AUTORIDAD NACIONAL DE LICENCIAS AMBIENTALES
- ANLA –
RESOLUCIÓN N° **001351**
(05 JUL. 2024)

“Por la cual se modifica la Licencia Ambiental otorgada mediante Resolución 1326 de 5 de agosto de 2020 y se toman otras determinaciones”

Mediante la Resolución 1326 de 5 de agosto de 2020, la Autoridad Nacional de Licencias Ambientales ANLA, en adelante esta Autoridad Nacional, otorgó Licencia Ambiental al GRUPO ENERGÍA BOGOTÁ S.A. E.S.P., para el proyecto “UPME 01 de 2013 (Subestación Norte 500 KV y Líneas de Transmisión Norte - Tequendama 500 KV y Norte Sogamoso 500 kV) – como primer refuerzo de red 500 KV del Área Oriental”, localizado en jurisdicción de los municipios de Betulia, San Vicente de Chucurí, El Carmen de Chucurí Simacota, Santa Helena del Opón, La Paz, Vélez, Bolívar, Sucre, Jesús María y Albania en el departamento de Santander; Saboya, Chiquinquirá, Briceño y Caldas en el departamento de Boyacá; Simijaca, Carmen de Carupa, Susa, Sutatausa, Tausa, Nemocón, Cogua, Pacho, Supatá, San Francisco, La Vega, Sasaima, Albán, Guayabal de Síquima, Cachipay, Zipacón, La Mesa, Tena, Anolaima, Soacha y San Antonio del Tequendama en el departamento de Cundinamarca.

Figura 46 Zonificación ambiental de la modificación de la licencia ambiental del proyecto UPME 01 de 2013 (Subestación Norte 500 KV y Líneas de Transmisión Norte - Tequendama 500 KV y Norte Sogamoso 500 kV) – como primer refuerzo de red 500 KV del Área Oriental

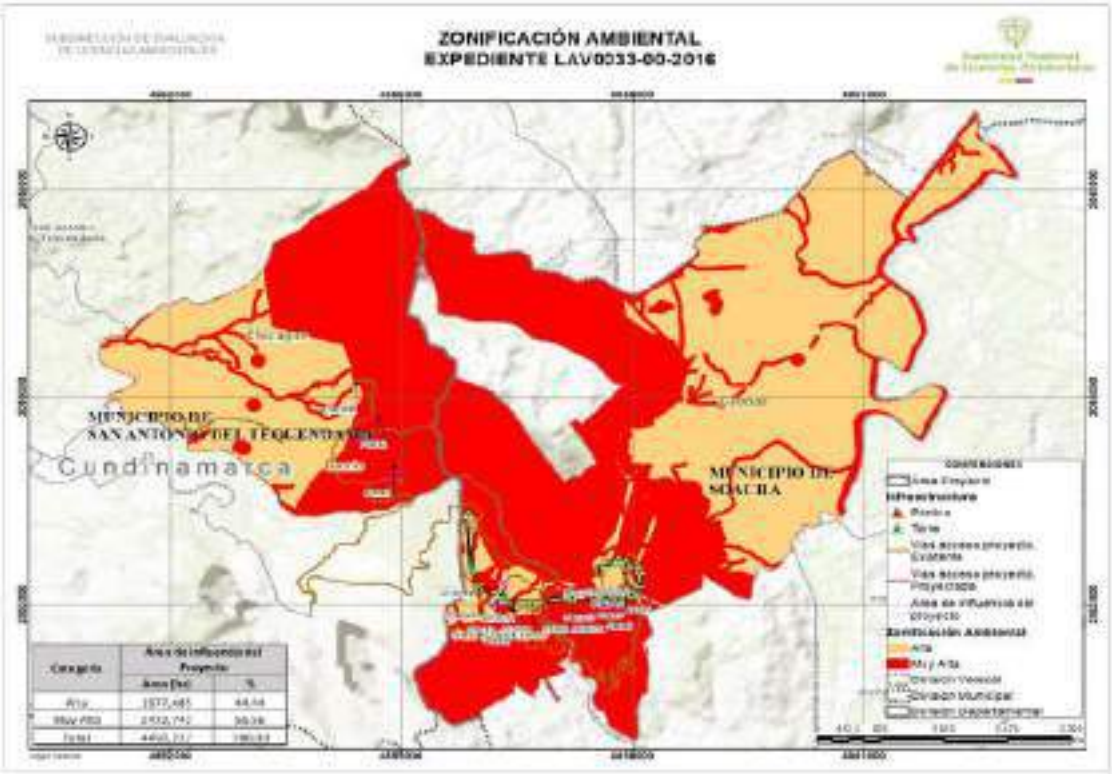
El Equipo Evaluador Ambiental de la ANLA, considera adecuada la Zonificación Ambiental tanto en los criterios evaluados como en los resultados obtenidos, ya que, a partir de las variables analizadas, esta zonificación refleja la sensibilidad del territorio para todos los medios conforme lo evidenciado durante la visita de evaluación ambiental realizada por esta autoridad. En este sentido, los aspectos de interés ambiental identificados permitieron delimitar aquellas áreas que presentan mayor amenaza, buscando con esto establecer un ordenamiento territorial que permita el uso sostenible de los recursos naturales y la protección del medio ambiente. De esta manera, la zonificación ambiental establecida, garantiza el bienestar de la población local y preserva el equilibrio ecológico del área de influencia establecida para la presente modificación.

Tipo de obra	***Soporte gráfico revisión Equipo Evaluador Ambiental de la ANLA***	***Consideraciones Equipo Evaluador Ambiental de la ANLA***
*Acceso a plaza 1N**

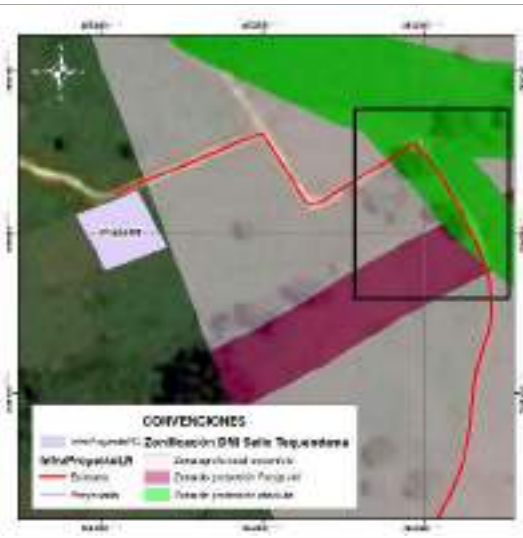
*Se valida que el acceso es existente y por tanto no requiere aprovechamiento forestal. No obstante, frente a las acciones de mantenimiento propuestas, se identifica que parte del área del acceso se ubica en zona de protección absoluta, por tanto **NO es procedente autorizar las actividades de rocería** en el tramo que se ubica en esta zona.*
*Acceso a plaza 2** *Plaza 2* *(Se indica acceso peatonal desde Vía Tipo 1 hasta sitio de plaza)*

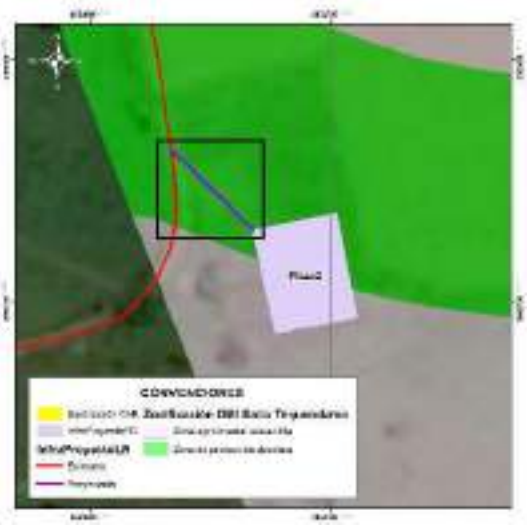
*Se valida que el acceso específico hasta la plaza de tendido no es existente. Para la plaza de tendido y acceso no se encuentra sustracción de reserva autorizada por parte de la CAR. Adicionalmente, parte de la plaza y el acceso se ubica en zona de protección absoluta, donde se establece como uso prohibido la ejecución de rocería. Por lo anterior **NO es procedente autorizar la infraestructura de la plaza y del acceso al no tener sustracción aprobada y al no ser permitidas las actividades de rocería**.*

Tipo de obra	***Soporte gráfico revisión Equipo Evaluador Ambiental de la ANLA***	***Consideraciones Equipo Evaluador Ambiental de la ANLA***
*Acceso a plaza 3** *Plaza 3 (Se indica acceso peatonal desde carreteable existente hasta sitio de plaza)*

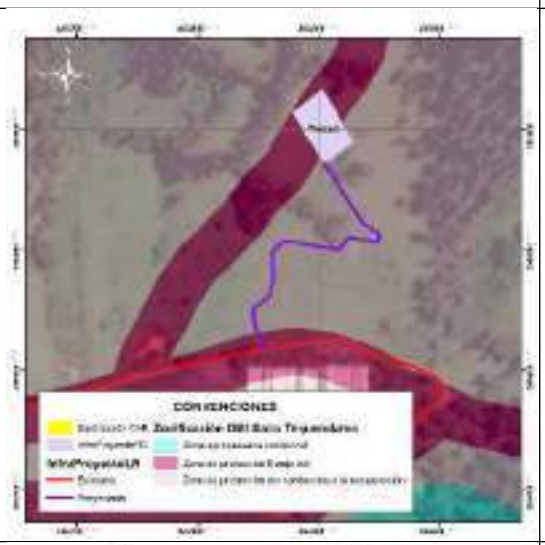
*Se valida que el acceso específico hasta la plaza de tendido no es existente. Para la plaza de tendido y el acceso no se encuentra sustracción de reserva autorizada por parte de la CAR. Igualmente, no realizó la solicitud de permiso de aprovechamiento forestal. Por lo anterior* ***NO es procedente autorizar la infraestructura de la plaza y del acceso al no tener sustracción aprobada.***
Acceso a sitio de torre 301N (Se indica como acceso peatonal) *Sitio de torre ST301N*		*Se valida que para la sección del acceso de llegada a la torre se relaciona como acceso existente a un sendero o camino, en cobertura de pastos limpios. Se identifica que no se requiere permiso de aprovechamiento y tampoco se tienen restricciones para ingreso con semovientes puesto que no se encuentra dentro del DMI Sector Salto de Tequendama y Cerro Manjui.*

Tipo de obra	***Soporte gráfico revisión Equipo Evaluador Ambiental de la ANLA***	***Consideraciones Equipo Evaluador Ambiental de la ANLA***
Acceso a plaza 6- Plaza de tendido 6 *(Se indica ingreso por acceso peatonal desde vía carreteable)*

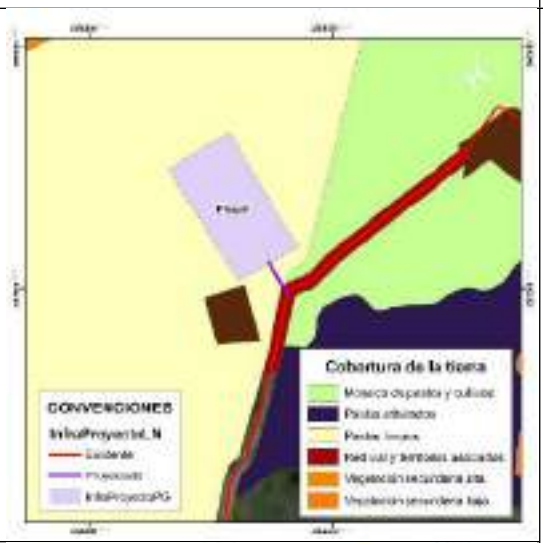
*Comparando la ubicación de los accesos con la cartografía base se identifica que los accesos no se asocian a ningún camino o sendero existente, dándose contradicción con la tabla presentada por la Sociedad pero coherencia con la capa InfraProyectoLN, donde se indica que el acceso es proyectado. Se valida que estos accesos y las plazas se ubican en unidades de pastos limpios y arveja, no siendo necesario ejecutar actividades de aprovechamiento forestal. También se corrobora la no existencia de restricciones asociadas al DMI Salto de Tequendama y Cerro Manjui.*
Acceso a plaza 7- Plaza de tendido 7 (Se indica ingreso por acceso peatonal desde vía carreteable)*

Tipo de obra	***Soporte gráfico revisión Equipo Evaluador Ambiental de la ANLA***	***Consideraciones Equipo Evaluador Ambiental de la ANLA***
Acceso a plaza 8 *(Reportada como acceso peatonal en documento y en capa InfraProyectoLN como acceso existente)*** *Plaza de tendido 8*

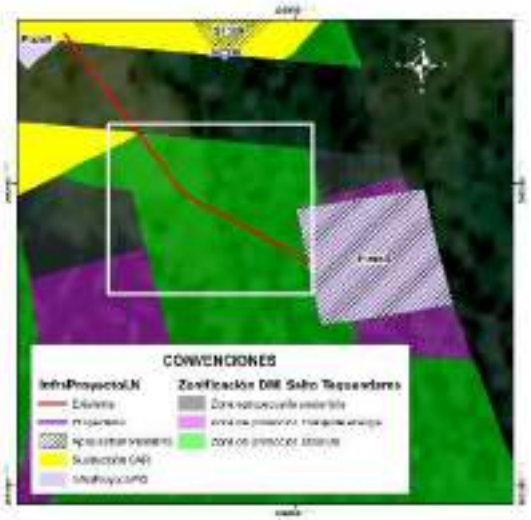
*Se valida que el acceso específico hasta la plaza de tendido no es existente. Para la plaza de tendido y el acceso no se encuentra sustracción de reserva autorizada por parte de la CAR puesto que la Sociedad no hace su solicitud. Adicionalmente, parte de la plaza y el acceso se ubica en zona de protección absoluta, donde se establece como uso prohibido la ejecución de rocería. Por lo anterior* ***NO es procedente autorizar la infraestructura de la plaza y del acceso al no tener sustracción aprobada y al no ser permitidas las actividades de rocería.***
*Acceso a plaza 9*** *(Reportada como acceso peatonal en documento y en capa InfraProyectoLN como acceso existente)* *Plaza de tendido 9*

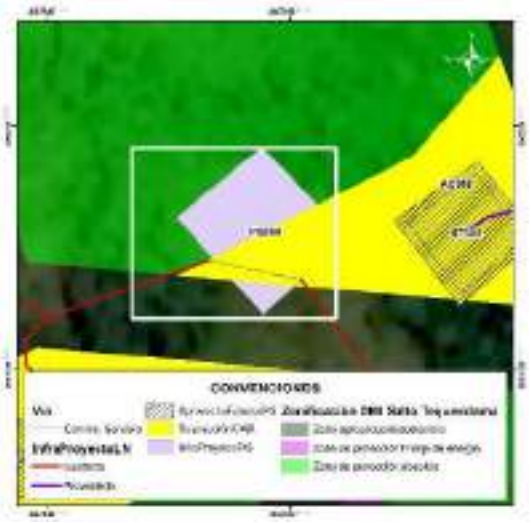
*Se valida que acceso específico hasta plaza de tendido se reporta como camino o sendero, el cual se ubica a 350 m de vía tipo 6 sin pavimentar. Para plaza de tendido y acceso no se encuentra sustracción de reserva autorizada por parte de la CAR puesto que la Sociedad no hace su solicitud. Adicionalmente, parte de la plaza y el acceso se ubica en zona de protección absoluta, donde se establece como uso prohibido la ejecución de rocería. Por lo anterior* ***NO es procedente autorizar la infraestructura de la plaza y del acceso al no tener sustracción aprobada y al no ser permitidas las actividades de rocería.***

Tipo de obra	***Soporte gráfico revisión Equipo Evaluador Ambiental de la ANLA***	***Consideraciones Equipo Evaluador Ambiental de la ANLA***
*Acceso a plaza 10 (vía tipo 6 sin pavimentar)** *Plaza de tendido 10*

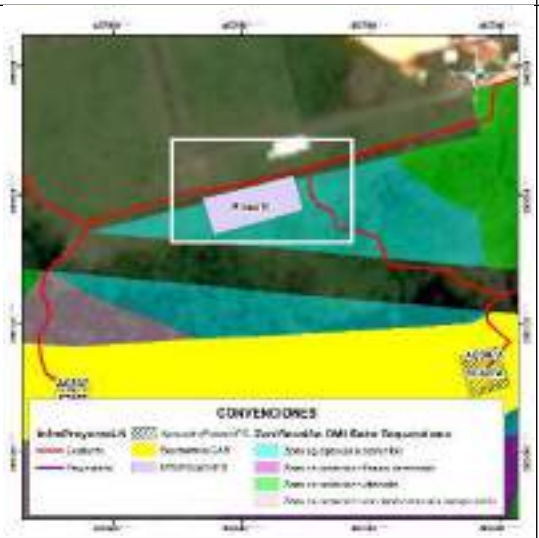
*Se valida que el acceso específico hasta la plaza de tendido se reporta como vía tipo 6, sin embargo se plantea adecuación con rocería, aspecto que es inconsistente con la definición de la vía existente. La plaza de tendido se ubica en una “zona agropecuaria sostenible” del DIM Salto del Tequendama y Cerro Manjui, para la cual la Sociedad no solicitó sustracción de reserva ante la CAR. Por lo anterior* ***NO es procedente autorizar la infraestructura de la plaza y del acceso al no tener sustracción de reserva.***
*Acceso a plazas de tendido 11A (camino o sendero desde vía tipo 2) y 11B** *Plazas de tendido 11A y 11B*

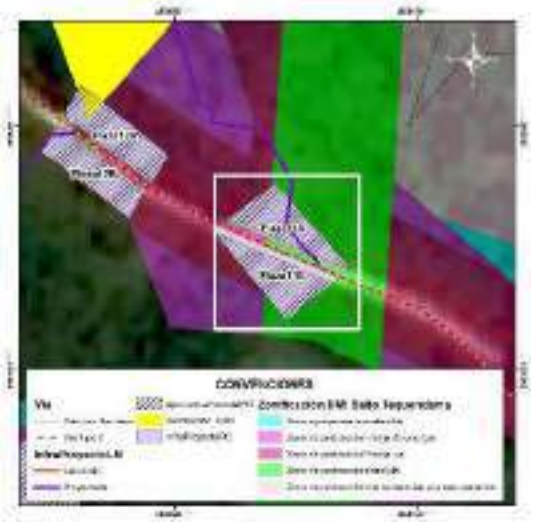
*En el documento se relaciona como acceso el Acc-06, sin embargo, en la capa InfraProyectoLN se identifica que el acceso asociado es el Acc-309.* *Se valida que acceso específico hasta plaza de tendido 11A se relaciona como camino o sendero, para el cual se plantearía adecuación con rocería la cual se establece dentro de la zonificación del DMI Sector Salto del Tequendama y Cerro Manjui como actividad prohibida en zona de protección absoluta. Para plazas de tendido y acceso no se encuentra sustracción de reserva autorizada por parte de la CAR puesto que la Sociedad no hace su solicitud.* *Por lo anterior* ***NO es procedente autorizar la infraestructura de las plazas y del acceso al no tener sustracción de reserva.***

Tipo de obra	***Soporte gráfico revisión Equipo Evaluador Ambiental de la ANLA***	***Consideraciones Equipo Evaluador Ambiental de la ANLA***
*Acceso a plazas de tendido 12A y 12B**** *Plazas de tendido 12A y 12B*

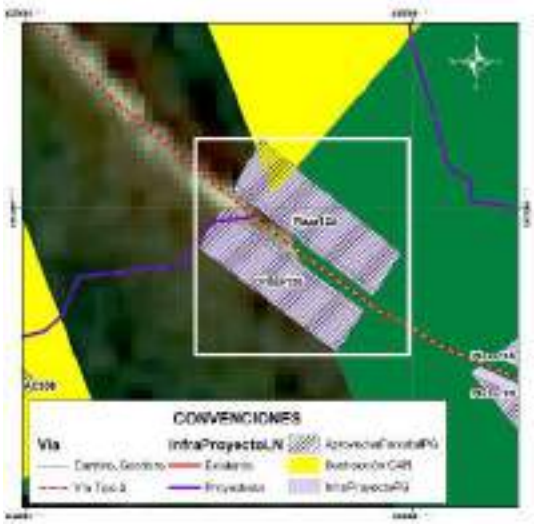
*Se valida que parte de las dos plazas de tendido se encuentran en DMI sin sustracción de reserva autorizada por parte de la CAR, las cuales se ubican en "zona de protección vial". Teniendo en cuenta el área disponible que se encuentra fuera del DMI,* ***NO es procedente autorizar la infraestructura de la plaza de tendido 12A y solo podría autorizarse el área de la plaza de tendido 12B en el área que se encuentra fuera del DMI, área en la cual se autoriza el permiso de aprovechamiento solicitado.***
*Acceso a plaza de tendido 13N*** *Sitio de torre ST313*

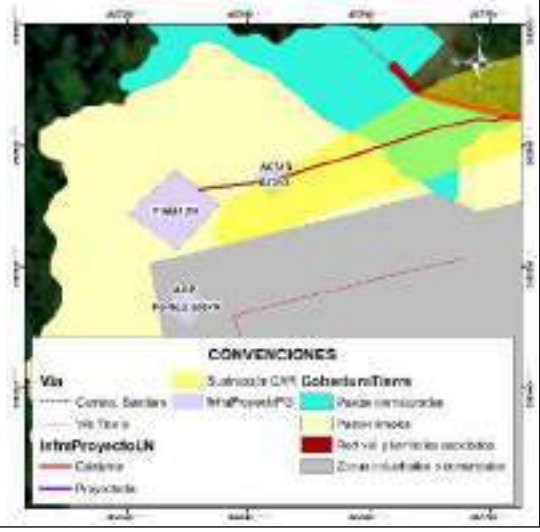
*Se identifica que el acceso, la plaza de tendido y la torre se ubica en unidades de pastizales. El trazado del acceso se ubica sobre las zonas sustraídas, razón por la cual se considera aceptable este acceso siempre y cuando* ***NO*** *se realicen actividades de aprovechamiento forestal, puesto que este permiso no se solicitó.*

Tipo de obra	***Soporte gráfico revisión Equipo Evaluador Ambiental de la ANLA***	***Consideraciones Equipo Evaluador Ambiental de la ANLA***
*Acceso a plaza (vía tipo 5)** *Plaza de tendido 14*

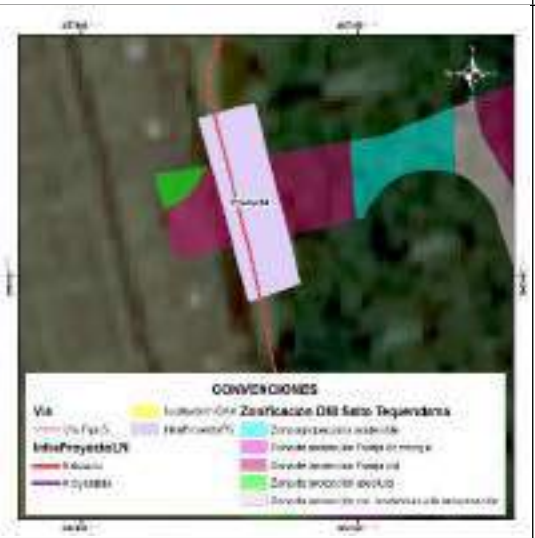
*Se valida que la parte central de la plaza de tendido se encuentra en DMI para la cual la Sociedad no realizó solicitud de sustracción y por tanto no tiene autorización por parte de la CAR. En este sentido,* ***NO es procedente autorizar la infraestructura de la plaza de tendido 14.***
*Accesos a sitios de torre ST303N y ST304** *Sitios de torre ST303N y ST304*

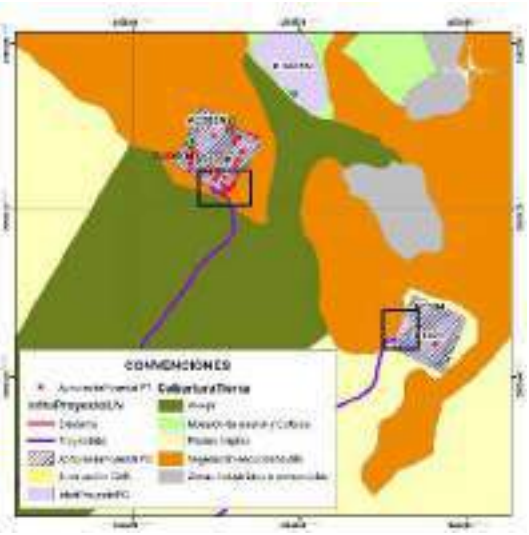
*Comparando la ubicación de los accesos con la cartografía base se identifica que no se asocian a ningún camino o sendero existente, quedando identificada una contradicción con la tabla presentada por la Sociedad pero coherencia con la capa InfraProyectoLN donde se indica que el acceso es proyectado. Se valida que estos accesos se ubican en su mayoría en cultivos de arveja y en pastos limpios, no siendo necesario ejecutar actividades de aprovechamiento forestal para estos tramos.* *Para el caso del acceso al ST303N y una parte del ST304, se identifica cruce con parches de vegetación secundaria alta (ver recuadros negros) para los cuales la Sociedad* ***NO podrá adelantar actividades de tala*** *puesto que no realizó la solicitud de permiso.*

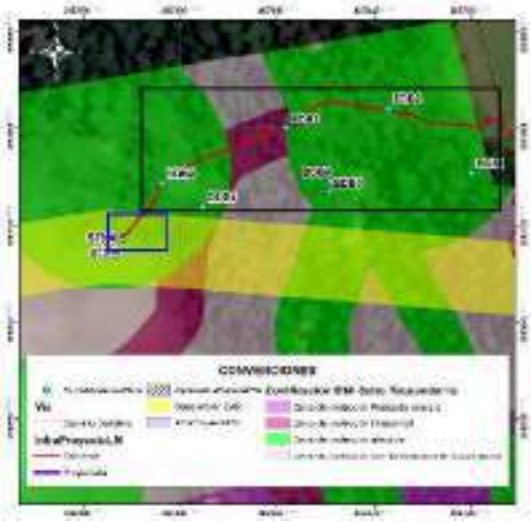
*Durante la visita de evaluación se validó que no existe camino o sendero reportado en cartobase y que la condición de la vegetación es de tipo denso, lo cual es consistente con la cobertura registrada (Bosque denso). Adicionalmente, se identifica que en el área trazada para el acceso, existen individuos de especies en veda, los cuales no están siendo incluidos en solicitud de aprovechamiento forestal (ver cuadro azul).* ***Individuo fustal ubicado en tramo de llegada del acceso (No solicitado en aprovechamiento forestal) Coordenadas 4º34´12´´N, 74º17´15´´ W.*** *De igual manera, en el tramo del acceso la Sociedad registra a las parcelas BDB4, BDB3 y BDB2 (Ver cuadros negros), en las cuales reporta 100 individuos fustales, de estos 23 obedecen a la especie Cyathea sp. y 35 a la*

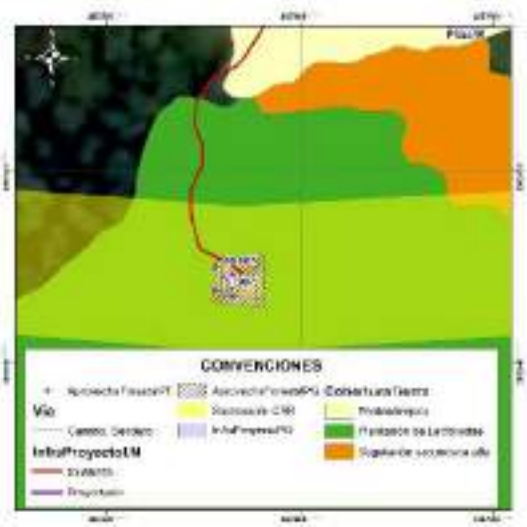
*Durante la visita de evaluación se validó que no existe camino o sendero reportado en cartobase y que la condición de la vegetación se asocia a plantaciones de latifoliadas con vegetación arbórea densa producto de la recuperación del área con presencia de especies en veda. Resultado de ello, la Sociedad para el sitio de torre (relacionado en cobertura plantación de latifoliadas) solicita permiso de aprovechamiento forestal para seis (6) individuos de Quercus humboldtii (especie en veda nacional), no obstante, para el acceso omite la solicitud de permiso de aprovechamiento forestal no siendo procedente la autorización de intervención en acceso.* *Sumado a esto, en parte del acceso no se encuentra sustracción de reserva autorizada por parte de la CAR puesto que la Sociedad no hace*

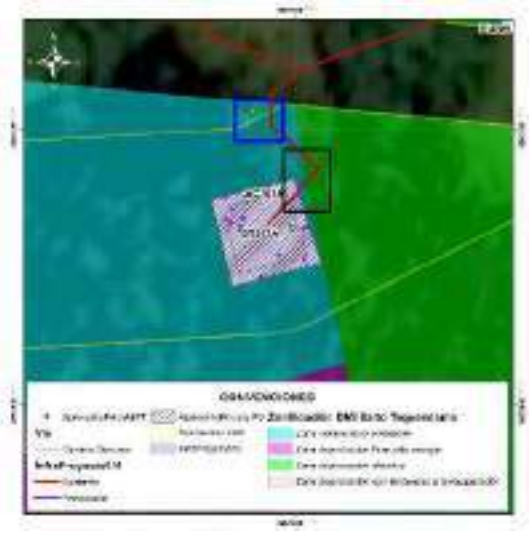
*Durante la visita de evaluación se validó que no existe camino o sendero reportado en cartobase y que la condición de la vegetación se asocia a plantaciones de latifoliadas con vegetación arbórea densa producto de la recuperación del área con presencia de especies pioneras. Resultado de ello, la Sociedad para el sitio de torre (relacionado en la misma cobertura) solicita permiso de aprovechamiento forestal para 16 individuos fustales, no obstante, para el acceso omite la solicitud de permiso de aprovechamiento forestal no siendo procedente la autorización de intervención en acceso. Adicionalmente, en la visita de evaluación se identificó que en el área trazada para el acceso, existen individuos fustales, los cuales no están siendo incluidos en solicitud de aprovechamiento forestal (ver cuadro azul).* *Sumado a esto, en parte del acceso no se encuentra sustracción de reserva autorizada por parte de la CAR puesto que la Sociedad no hace su solicitud para los accesos y adicionalmente, parte del acceso se ubica en zona de protección absoluta, donde se establece como uso prohibido la ejecución de rocería (ver cuadro negro). Por lo anterior* ***NO es procedente autorizar el acceso al no tener sustracción aprobada, no haber solicitado permiso de aprovechamiento forestal y no***

Tipo de obra	***Soporte gráfico revisión Equipo Evaluador Ambiental de la ANLA***	***Consideraciones Equipo Evaluador Ambiental de la ANLA***
		ser permitidas las actividades de rocería.
Acceso a ST308 *(Acceso mencionado como proyectado en capa InfraProyectoLN y como sendero/ camino en cartobase)**

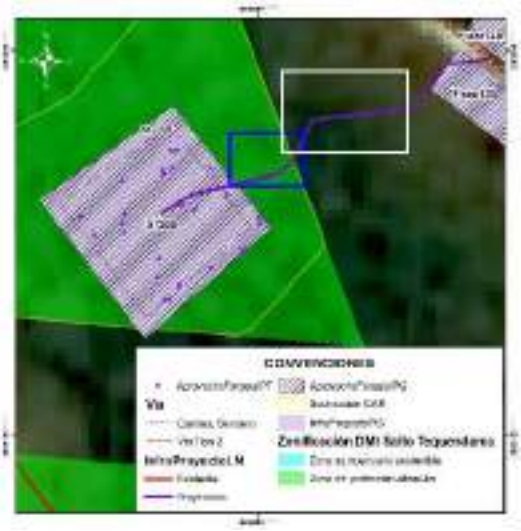
*Durante la visita de evaluación se validó que no existe camino o sendero reportado en cartobase y que la condición de la vegetación se asocia vegetación secundaria alta. Resultado de ello, la Sociedad para el sitio de torre (relacionado en la misma cobertura) solicita permiso de aprovechamiento forestal para 36 individuos fustales, no obstante, para el acceso omite la solicitud de permiso de aprovechamiento forestal no siendo procedente la autorización de intervención en acceso. Adicionalmente, en la visita de evaluación se identificó que en el área trazada para el acceso, existen individuos fustales, los cuales no están siendo incluidos en solicitud de aprovechamiento forestal (ver cuadro azul).* *Sumado a esto, en área por fuera del DMI (ver recuadro blanco) tampoco se solicita permiso de aprovechamiento aun cuando la cobertura es vegetación secundaria alta. Por lo anterior* ***NO es procedente autorizar el acceso al no haber solicitado permiso de aprovechamiento forestal para su intervención.***

Tipo de obra	***Soporte gráfico revisión Equipo Evaluador Ambiental de la ANLA***	***Consideraciones Equipo Evaluador Ambiental de la ANLA***
Acceso a ST309 *(Acceso mencionado como proyectado en capa InfraProyectoLN y como sendero/ camino en cartobase)**

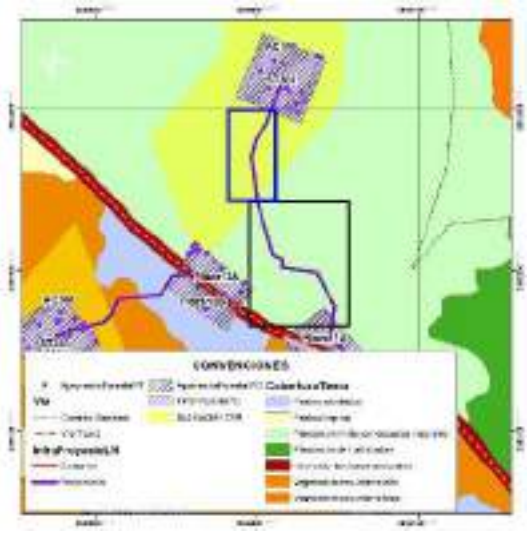
*Durante la visita de evaluación se validó que no existe camino o sendero reportado en cartobase y que la condición de la vegetación se asocia a la cobertura de plantación mixta con espacios naturales. Resultado de ello, la Sociedad para el sitio de torre (relacionado en la misma cobertura) solicita permiso de aprovechamiento forestal para 17 individuos fustales, no obstante, para el acceso omite la solicitud de permiso de aprovechamiento forestal no siendo procedente la autorización de intervención en acceso ni dentro del área sustraída (Recuadro azul) ni por fuera de esta.* *Sumado a esto, en parte del acceso no se encuentra sustracción de reserva autorizada por parte de la CAR puesto que la Sociedad no hace su solicitud para los accesos y adicionalmente, parte del acceso se ubica en zona de protección absoluta, donde se establece como uso prohibido la ejecución de rocería (ver cuadro negro). Por lo anterior* ***NO es procedente autorizar el acceso al no tener sustracción aprobada, no haber solicitado permiso de aprovechamiento forestal y no ser permitidas las actividades de rocería.***

Tipo de obra	***Soporte gráfico revisión Equipo Evaluador Ambiental de la ANLA***	***Consideraciones Equipo Evaluador Ambiental de la ANLA***
*Acceso a sitios de torre ST310 y ST311 (Acceso mencionado como existente en capa InfraProyectoLN y como sendero/ camino en cartobase)**

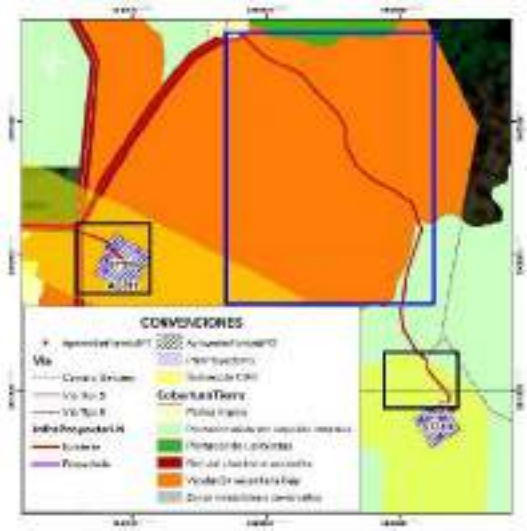
*Durante la visita de evaluación se validó que para los accesos a ST310 y ST311 que no existe camino o sendero reportado en cartobase y que la condición es de vegetación secundaria baja y plantación mixta con espacios naturales para una parte del acceso a ST310. Resultado de ello, la Sociedad para los sitios de torre (relacionados en las mismas coberturas) solicita permiso de aprovechamiento forestal para 9 individuos fustales de especies pioneras (ST311) y 11 individuos fustales en ST310, no obstante, para el acceso a estos sitios de torre omite la solicitud de permiso de aprovechamiento forestal no siendo procedente la autorización de intervención en acceso ni dentro del área sustraída (Recuadros negros) ni por fuera de esta (Recuadro azul).* *Sumado a esto, en parte del acceso a ST310 no se encuentra sustracción de reserva autorizada (en zona de protección con tendencias a la recuperación) por parte de la CAR puesto que la Sociedad no hace su solicitud para los accesos. Por lo anterior* ***NO es procedente autorizar el acceso al no tener sustracción aprobada y no haber solicitado permiso de aprovechamiento forestal.***

Tipo de obra	***Soporte gráfico revisión Equipo Evaluador Ambiental de la ANLA***	***Consideraciones Equipo Evaluador Ambiental de la ANLA***
*Acceso a ST312 (Acceso mencionado como proyectado en capa InfraProyectoLN)***

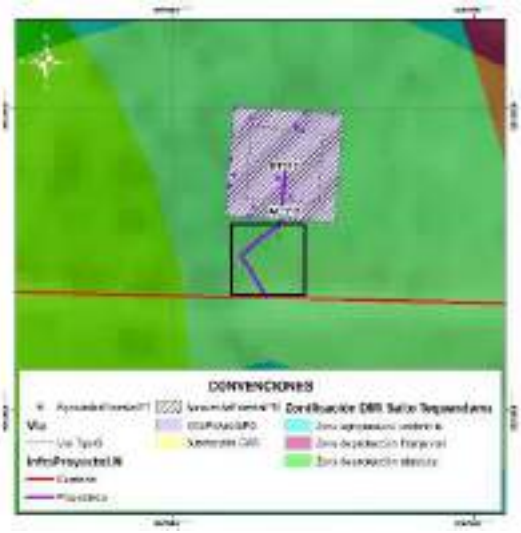
*Durante la visita de evaluación se validó que no existe camino o sendero reportado en cartobase y que la condición de la vegetación es de tipo denso, asociada a plantaciones mixtas con espacios naturales producto de la regeneración natural. Resultado de ello, la Sociedad para el sitio de torre (relacionado en la misma cobertura) solicita permiso de aprovechamiento forestal para 14 individuos fustales, no obstante, para el acceso omite la solicitud de permiso de aprovechamiento forestal no siendo procedente la autorización de intervención en acceso.* *Adicionalmente, se identifica que en el área trazada para el acceso, existen individuos fustales, los cuales no están siendo incluidos en solicitud de aprovechamiento forestal (ver cuadro negro).* ***Individuo fustal ubicado en tramo de inicio del acceso (No solicitado en aprovechamiento forestal) Coordenadas 4,574545 N, 78,281554 W.*** *Por lo anterior* ***NO es procedente autorizar el acceso al no tener solicitado permiso de aprovechamiento forestal.***
